Saksframlegg

### **Klage på reguleringsplan for Fv.57 med gang og sykkelveg Lindås tettstad - Mongstad KOMMUNEDIREKTØREN SITT FRAMLEGG TIL VEDTAK**

Saka gjeld klage på vedtak av Alver kommunestyre (KO) i sak 20/1203 med saknr. 038/22, datert 07.04.2022, om reguleringsplan (detaljplan) for Fv. 57 – gang-/sykkelveg Lindås tettstad – Mongstad, planid. 1263-201407, som vist på plankart sist datert 20.08.2021 og med føresegner av revisjonsdato 20.08.21.

Kart/foto – plankart 4 og 5 samt ortofoto – gbnr 117/3

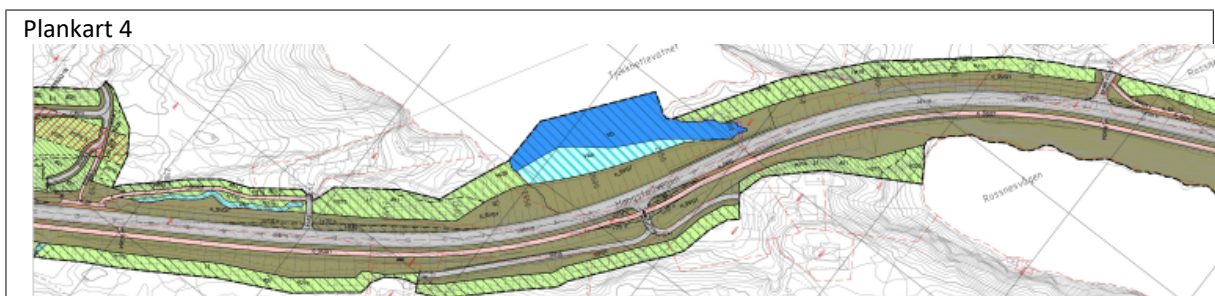
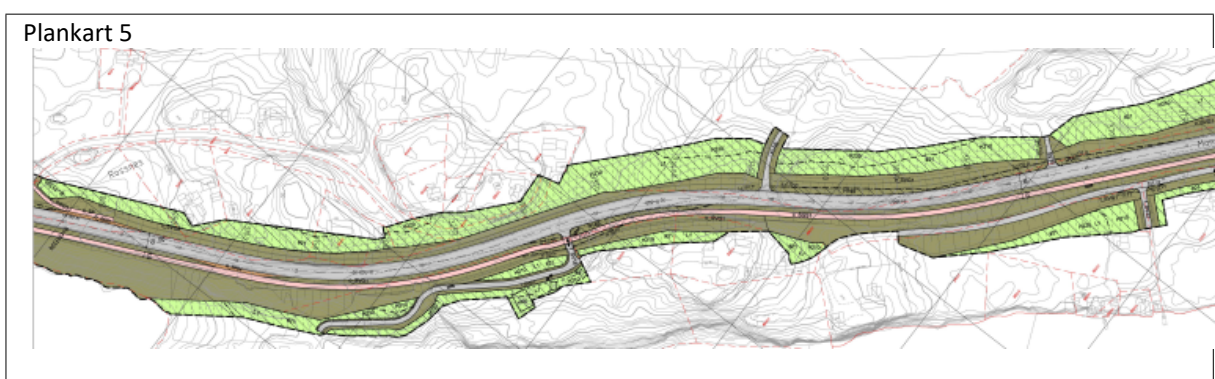
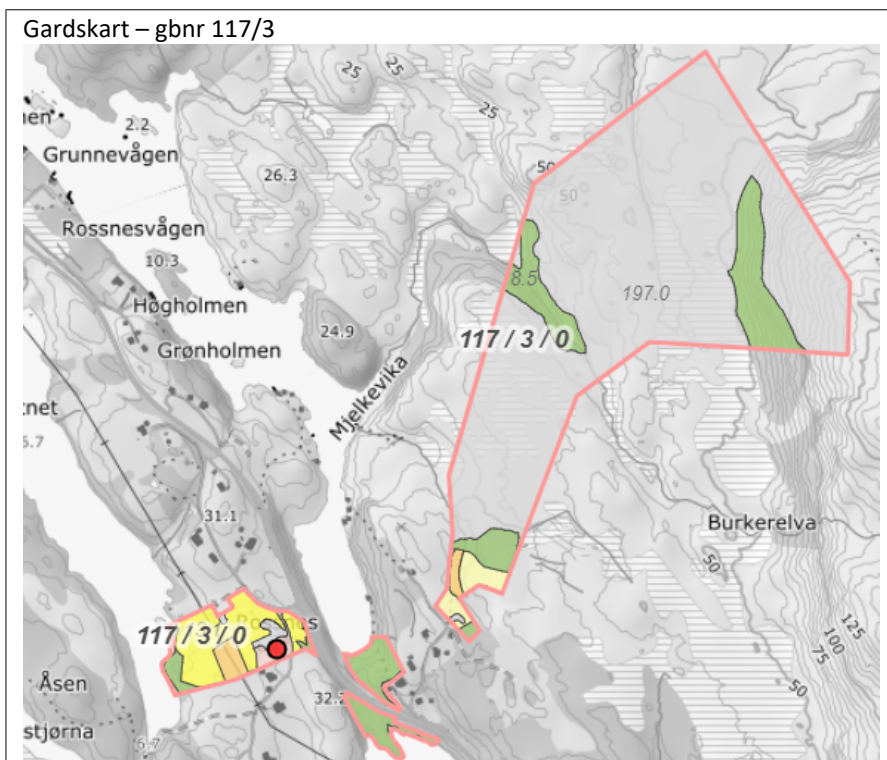
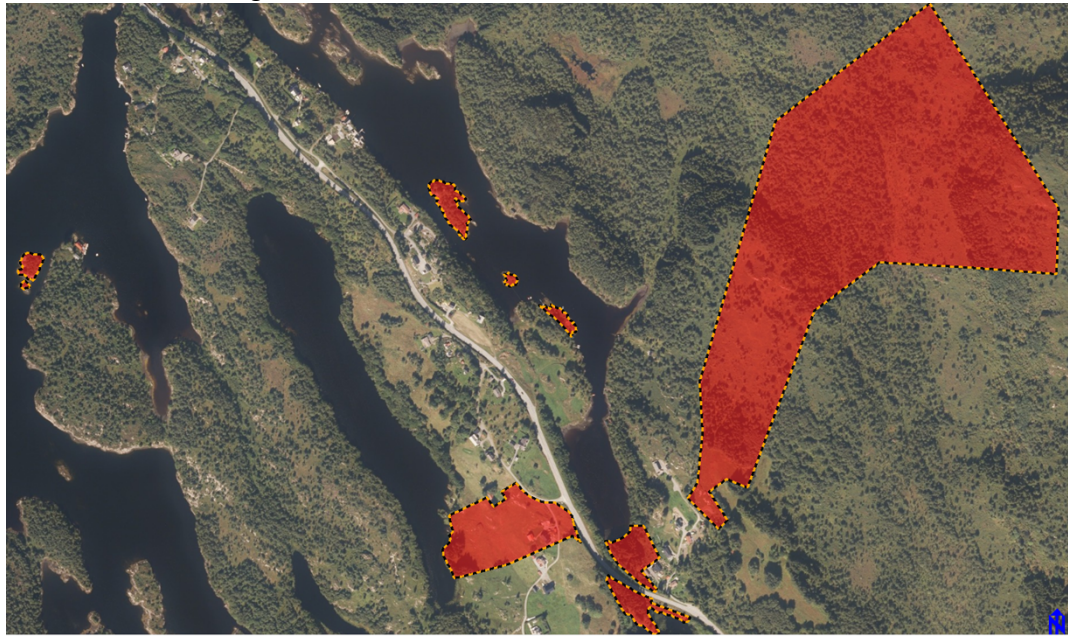
Nr. 4 Plankart 4 og 5	Frå	Samandrag av klage for vedteken reguleringsplan	Kommentar - Vestland fylkeskommune	Uttale - Landbruk	Kommunedirektørens si vurdering
gbrnr 117/3	Harry Michal	Krav 1: <u>Oppretthalde 2</u>	Krav 1: <u>Oppretthalde 2</u>		Krav 1: <u>Oppretthalde 2</u>

Rosnes	<u>avkøyrslar frå «Storagjerdet» og «Stemmestølen»</u>	<u>avkøyrslar frå «Storagjerdet» og «Stemmestølen»</u>  Kommentar til merknad til 2.gongs høyring og offentleg ettersyn:  <i>Det er tilgang til bruk 117/3 i vest via avkøyrslar f_SKV6. Tilgang til 117/3 i aust er via veg f_SV16 og køyring på GS-veg. Del av dei mindre landbruksteigane 117/3 ved Rossnesvågen og Tjukketvatnet er avsett til køyreveg SKV og anna veggrunn SVG samt midlertidig bygge- og anleggsområde. Ev. erstatning for tap av areal vil skje i samband med byggeplan og grunnerverv.</i>  For den delen av 117/3 som er omtalt som Stemmestølen, er det meste av dette arealet avsett til anna veggrunn og mellombels rigg- og anleggsområde. Anna veggrunn er areal som Vestland fylkeskommune ynskjer å eiga. Det har ikkje lete seg gjera å få tilkomst direkte frå fylkesvegen til arealet, og erstatning for tapt areal og skog vil då bli ein del av grunnerverv. Dersom grunneigar ynskjer, kan det gjerast avtale om uttak og bruk av		<u>avkøyrslar frå «Storagjerdet» og «Stemmestølen»</u>  Klagars krav er kommentert/ vurdert tidlegare i merknad til 3. gongshandsaming.  Det er ingen nye moment til klagen. Plan vert ikkje endra.

<p>skog når tiltaket skal gjennomførast.</p> <p>For området omtalt som Storagjerdet, vil også store deler av dette området verta avsett til anna veggrunn og mellombels rigg- og anleggsområdet. Her vil det bli lagt til rette for tilkomst via gang- og sykkelveg.</p> <p>Krav 2: <u>Forbehold om skader på eksisterande brønn og vannforsyning</u></p> <p>Dersom etablering og drift av ny fv.57 fører til skade på vassforsyning frå eksisterande brønn til driftsbygning og våningshus, vil dette vera grunnlag for erstatning.</p>		
		<p>Krav 2: <u>Forbehold om skader på eksisterande brønn og vannforsyning</u></p>

Kart/foto – plankart 7 og ortofoto – gbnr 116/36

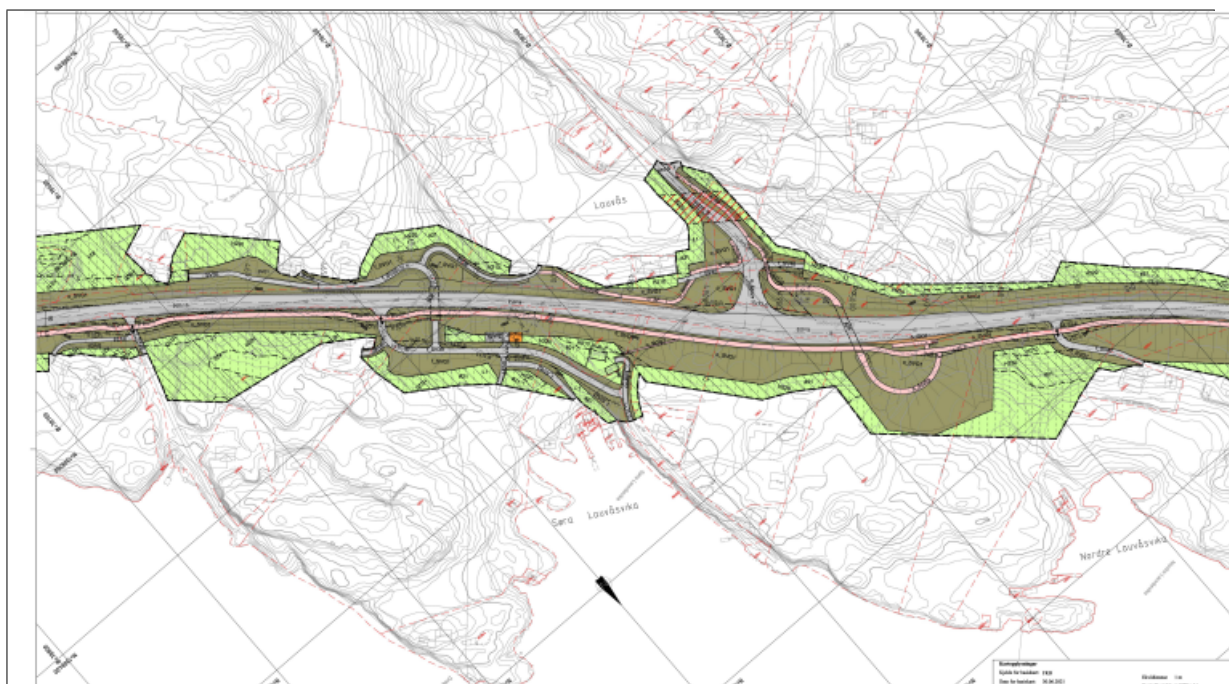
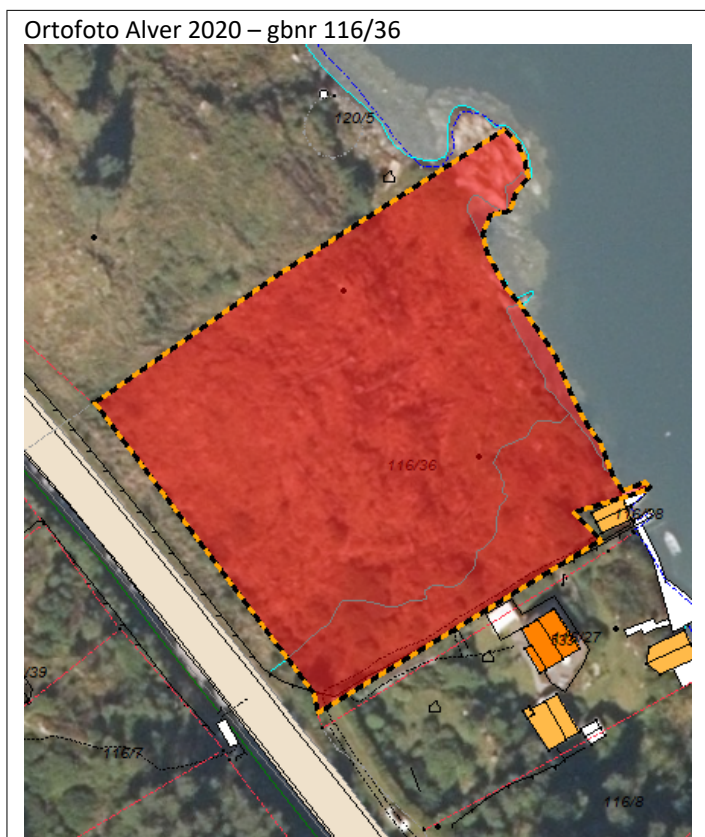
Nr. 5 Plankart 7	Frå	Samandrag av klage for vedteken reguleringsplan	Kommentar - Vestland fylkeskommune	Uttale - Landbruk	Kommunedirektørens si vurdering
gbnr 116/36	Karstein Stene	1. <u>Krav til to parkeringsplassar avsett til framtidig naust.</u>	<p>1. <u>Krav til to parkeringsplassar avsett til framtidig naust.</u></p> <p>Det er sikra tilkomst til eigedommen 116/36 via f_SV59 (og gangvegen som går vidare) jamfør føresegnene, §4.2.2 h):  <i>Veg f_SV59 (plankart 9) skal vere felles for gnr. 116 bnr. 5, 27, 36, 38.</i></p> <p>I vedlegg 16 «Innspeil til byggeplanfasen», er område merka med f_SVG10 avsett til parkeringsplassar.</p> <p>Tal</p>	-	<p>1. Det er eit detaljplankrav på området til klagar. Klagar må anten utarbeide detaljplan eller søkje dispensasjon frå plankravet for oppføring av naust.</p> <p>I fv. 57 planen er det ikkje satt av parkeringsplassar til denne eigedomen. Det er krav til parkeringsplass når klagar skal utarbeide ein detaljplan, evt. søke dispensasjon for oppføring av naust.</p> <p>Fylkeskommunen har svart at det er plass til å avsette parkeringsplass til denne eigedomen når dei går i gang med byggeplan.</p> <p>Klagar har tilkomst til eigedomen. Det er vanleg at klagar sjølv opparbeider parkeringsplass til naust i samband med ein framtidig reguleringsplan/dispensasjon.</p>

parkeringsplassar skal vurderast i byggeplanfasen.		Kommunen legg til grunn at klagar bør bli sikra ein parkeringsplass til naustet no. Dette kan løysast på byggeplan slik fylkeskommunen skriv.
--	--	--	--	--	---
